## **Wettbewerbe**

# Nouveau théâtre en ville de Neuchâtel NE

## Conclusions et recommandations du jury

**5<sup>e</sup> prix: Marcel Ferrier, Saint-Gall; collaborateur: T. Thaler**

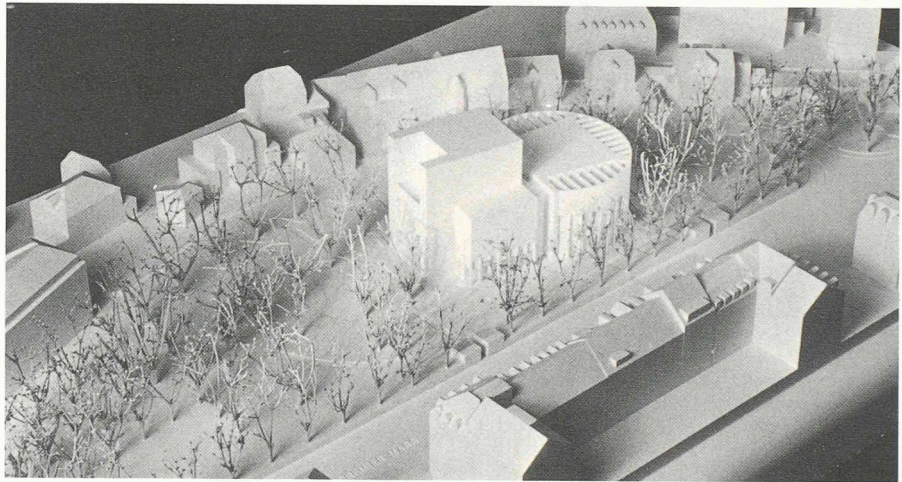
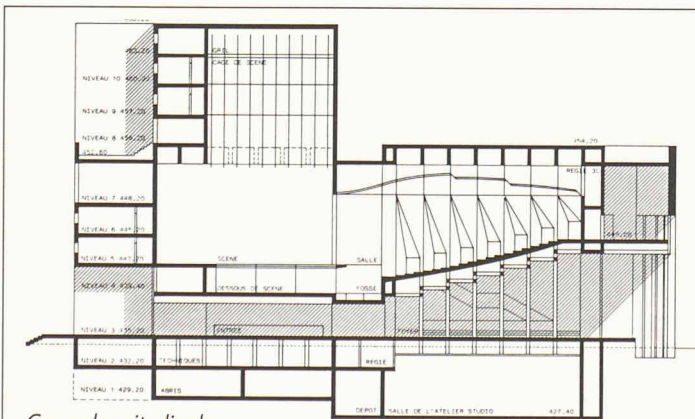
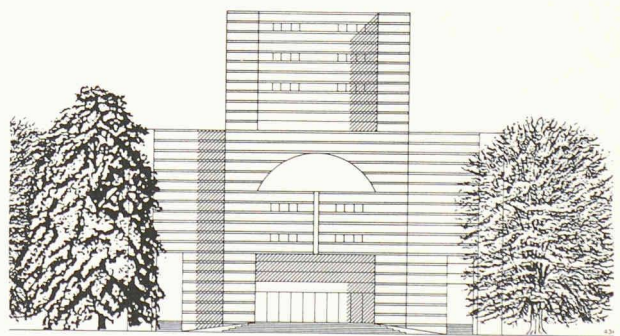
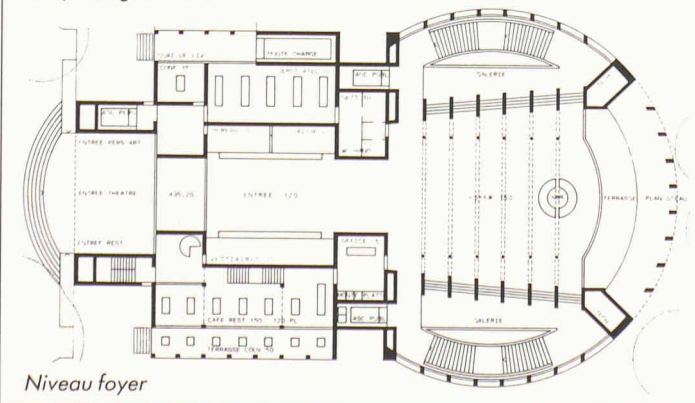
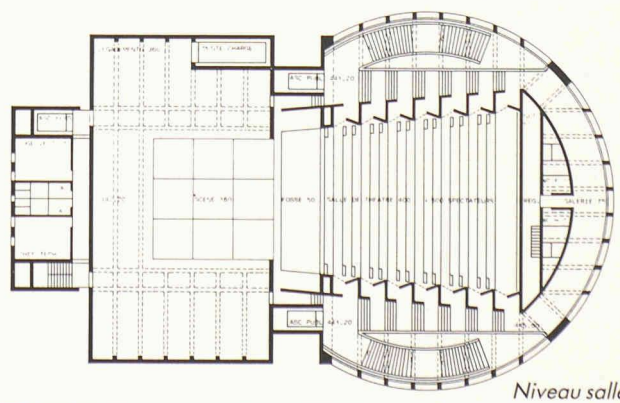
Le concurrent considère le parc dans sa globalité, entité appartenant à la ville. Il en redéfinit les limites au sud en rapport avec le bâti du XIX<sup>e</sup> siècle par un traitement approprié d'éléments qui rythment les accès et trouvent un juste rapport avec les rues transversales au sud. Le parc, devenu une zone d'accueil pour le théâtre, prend en charge le spectateur. Le théâtre est conçu comme un objet compact et précis. Les volumes sont nets; ils se réfèrent à des formes primaires bien contrôlées et expriment sans compromission le rapport contenant-contenu. Par sa position et sa volumétrie, il devient un élément signifiant pour la ville. L'auteur a manifesté la volonté de définir un long parcours conduisant les spectateurs vers la salle de théâtre et le studio.

Le grand foyer propose de généreux accès au lieu du spectacle. Par contraste, la salle de théâtre se veut modeste dans ses dimensions et le studio, lieu de recherche souterrain, s'enterre symboliquement sous la salle. Du point de vue théâtral, le rapport scène/salle laisse à désirer: un obstacle architectural sépare les volumes de la salle et de la scène. La pente de la salle est insuffisante. Les dimensions de la scène et des dégagements sont très favorables.

La forme de salle proposée avec des parois bien structurées favorisant la diffusion des sons peut être qualifiée d'optimale du point de vue acoustique. Il en est de même du plafond suspendu qui présente en coupe longitudinale une ligne quasi

idéale. Point négatif: la faiblesse d'isolement phonique qui semble exister entre la salle et les zones latérales des dégagements et des rampes d'escalier d'accès. Cependant, malgré les points faibles qui viennent d'être signalés, ce projet présente dans son ensemble de véritables qualités acoustiques.

**6<sup>e</sup> prix : Edouard Weber, Neuchâtel; collaborateurs : M. Neuhaus, G. Galli**

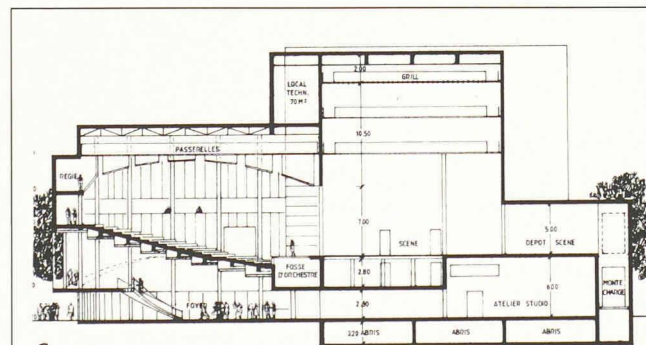
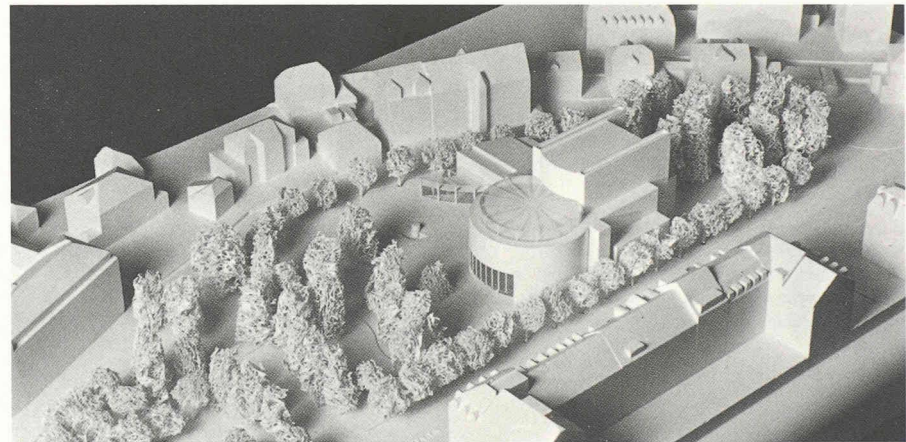
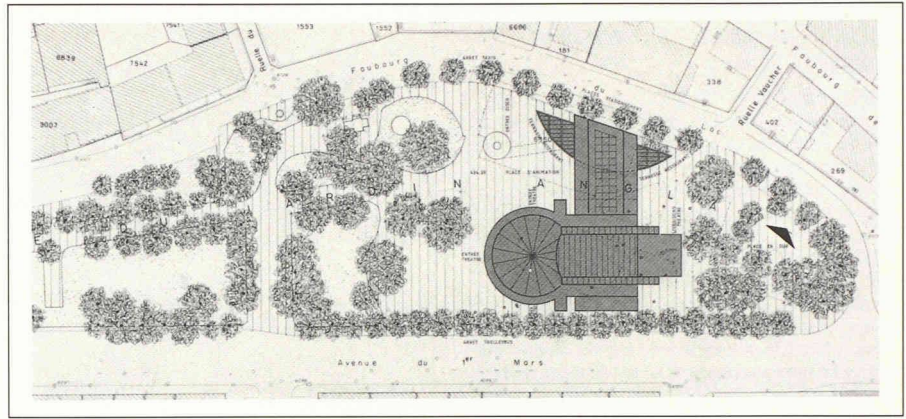
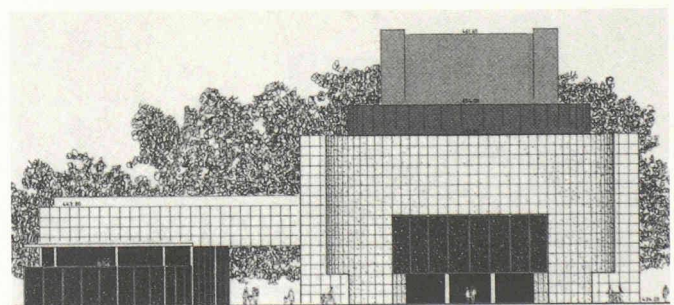
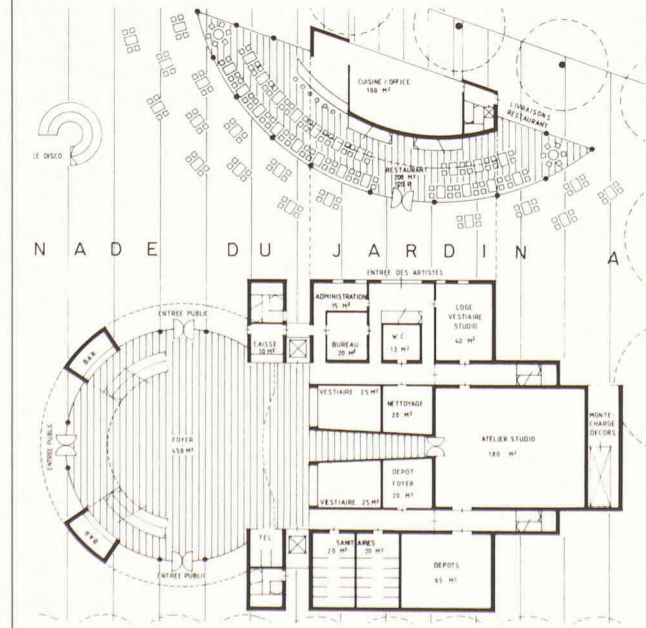
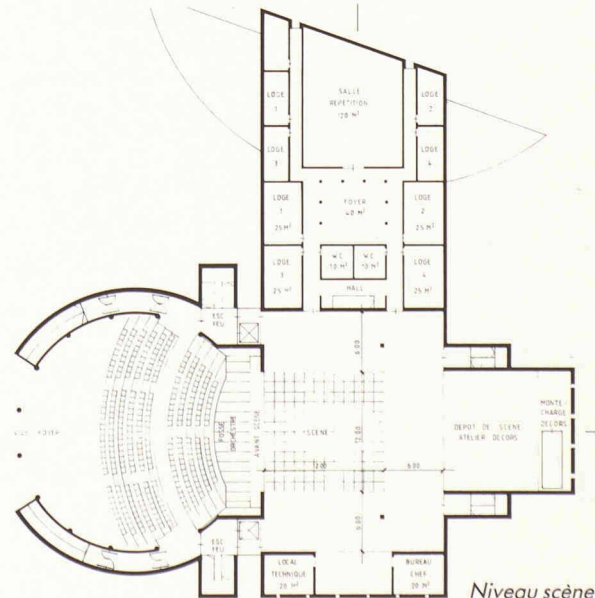
Ce projet se caractérise par une implantation forte et précise; tout en exaltant le «théâtre-objet» dans le parc, il reconnaît habilement les fronts de l'avenue du 1<sup>er</sup> Mars et du Faubourg du Lac. En revanche, les limites parc et rues ne sont pas suffisamment définies. La promenade actuelle traverse le bâti et valorise le restaurant. Le jeu volumétrique est intéressant et subtil et les principales fonctions de l'édifice sont clairement exprimées. Le projet, par sa composition formelle et sa position dans le terrain, s'affiche comme un monument dans la ville.

Le hall-foyer est circulaire et généreux. L'accès à la grande salle est spatialement intéressant. L'organisation générale est simple et cohérente. On regrette l'accès des décors par monte-charge, l'absence de cheminée pour les contrepoids. L'organisation de l'étage de scène, mettant en communication le foyer, les loges, la salle de répétition, les dépôts de scène et les locaux techniques, est bien conçue.

La forme cylindrique de la salle ne représente pas une des meilleures solutions. Cependant, l'auteur propose des parois fortement structurées dans le but de neutraliser les risques de focalisations dangereuses et de favoriser les réflexions diffuses. La ligne de plafond suspendu est quasi optimale. L'emplacement de l'atelier-studio par rapport à la salle n'est pas idéal. Par contre, la salle et l'atelier-studio sont bien protégés des immissions acoustiques pouvant provenir des locaux techniques et du restaurant. Ce projet n'est pas vraiment satisfaisant en ce qui concerne l'acoustique.

**1<sup>er</sup> achat:** Patrick Mestelan, Bernard Gachet, Lausanne: collaborateurs: S. Müller, M.-P. Zufferey

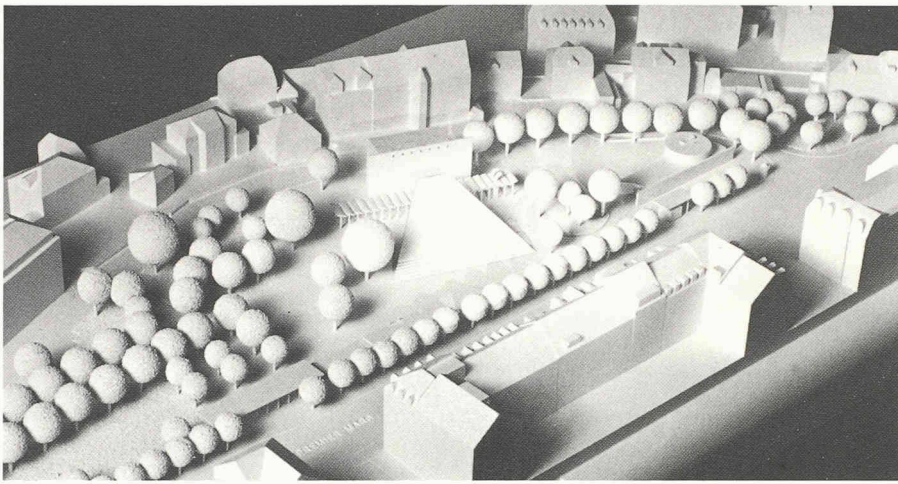
Le concurrent propose le maintien du Jardin anglais dans une intégrité qu'il n'a jamais connue. Dans cette logique, la Rotonde est démolie, un pavillon de petite dimension est construit. Au plan urbanistique, la proposition de construire à la Place du port est intéressante: le comblement de ce «trou urbain» entre dans la logique du tissu du XIX<sup>e</sup> siècle. Tout en reconnaissant la grande qualité de cette proposition architecturale, on peut se demander si sa volumétrie trouve son juste rapport avec l'environnement bâti et si cet endroit est bien la place pour un théâtre: d'autres fonctions, plus ouvertes, plus en rapport avec le lac, permettraient une volumétrie différente, plus malléable, plus transparente aussi. Quoi qu'il en soit, le projet n'a pas convaincu le jury; d'autres concurrents ont prouvé qu'il était possible d'instaurer un dialogue réussi entre un théâtre et le Jardin anglais. Il n'en reste pas moins que le projet est cohérent et bien étudié.

En plan, la salle est convenable, en principe. Cependant, ses parois latérales non structurées ne favorisent pas suffisamment les réflexions sonores diffuses. Le plafond suspendu donne lieu à des focalisations indésirées. Très favorable acoustiquement est l'emplacement relatif des différents locaux. Avec quelques corrections mineures ce projet pourrait pleinement satisfaire.

**Léo Cuche, Romano Longaretti, Neuchâtel; collaborateur: K. Neuerburg**

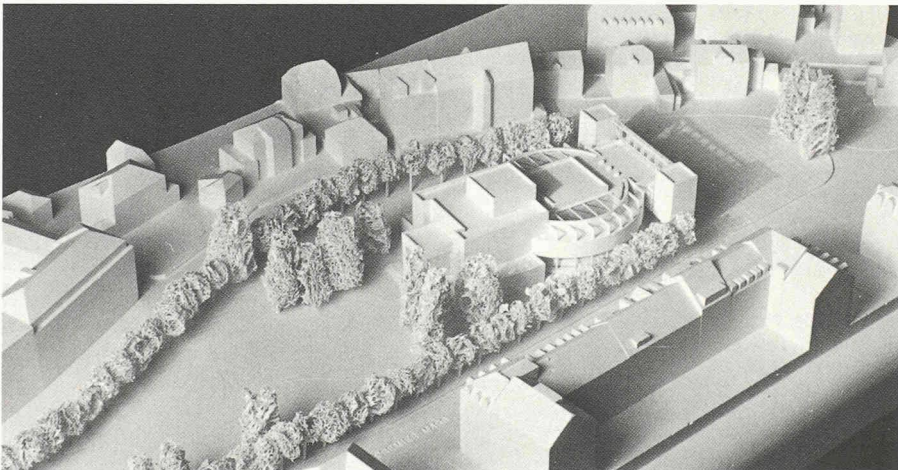
Il s'agit d'un projet enterré en grande partie, dont les volumes émergés sont réduits au minimum et donnent l'image de «l'essence théâtrale» (mur-plan incliné, esplanade). Il est regrettable que les parties enterrées n'influencent en rien le traitement du sol supérieur, au niveau du parc. Si l'entrée principale est heureusement située, le parcours du spectateur qui «descend» au théâtre est spatialement peu intéressant. Après la rigueur des formes émergées, l'espace intérieur est mal maîtrisé.

**Alain Meystre, Neuchâtel; collaborateurs: H. Zand, P.-M. Petrig**

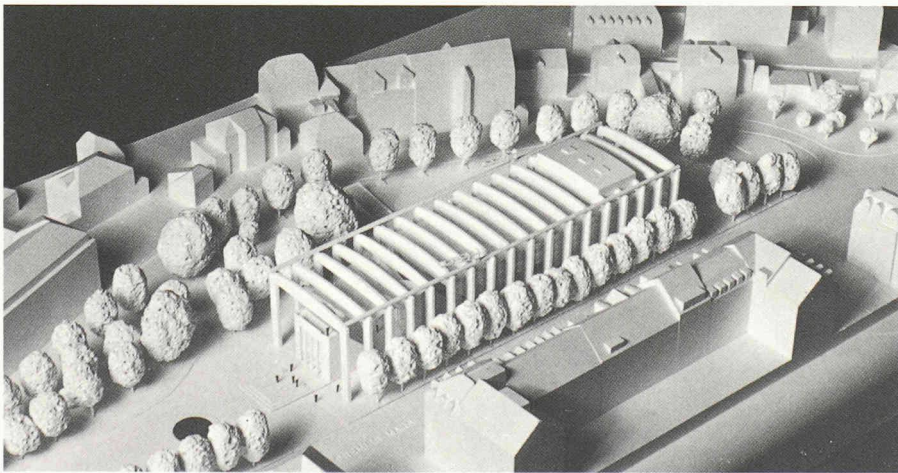
L'auteur du projet tente de former une «place de théâtre» nouvelle au croisement de l'avenue du 1er Mars et du Faubourg du Lac et d'y situer l'entrée principale du théâtre. Ce faisant, le théâtre tourne le dos à la ville et les limites de la place d'entrée sont insuffisamment définies. Cependant, l'orientation du restaurant constitue un rapport intéressant au parc. L'organisation générale des volumes est claire et bien maîtrisée. Le fonctionnement des locaux annexes à la scène pose des problèmes. Les espaces extérieurs latéraux ont un caractère résiduel. La pente de la salle est insuffisante.

**R. + P. Studer, Neuchâtel; collaborateurs: R. Hess, M. Degen, D. Gobbo, R. Oechslin, D. de Tomi, A. Robert, L. Giangreco, G. Rosenao**

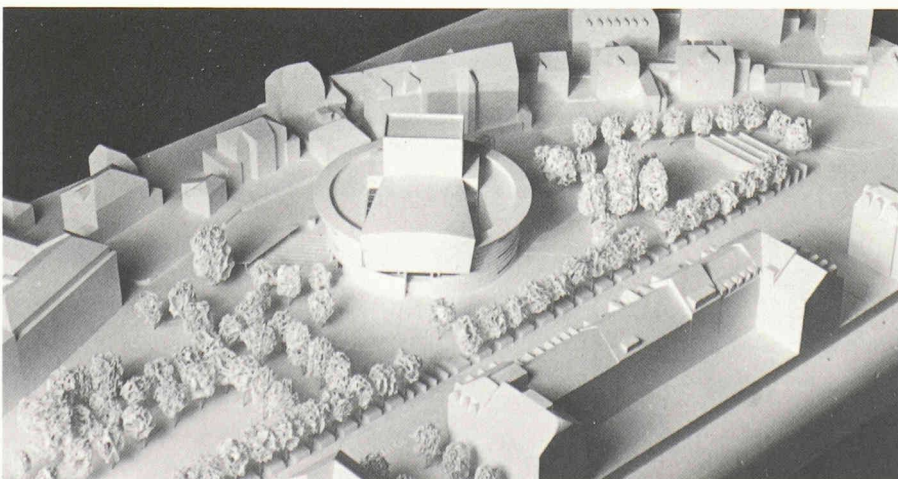
L'auteur propose de transformer le Jardin anglais en un espace important minéral, dont les surfaces plantées latérales deviennent résiduelles. L'axe volontaire à travers le parc est étranger à l'esprit du lieu. La construction proposée, située face à un des bâtiments de l'avenue du 1er Mars, est composée essentiellement d'un système porteur extérieur en béton, monumental et puissant. Le caractère du bâtiment est moins celui d'un théâtre, même si le rapport scène-salle est satisfaisant; il est davantage celui d'un centre culturel ou d'exposition. L'étude technique poussée dévoile un louable souci du détail.
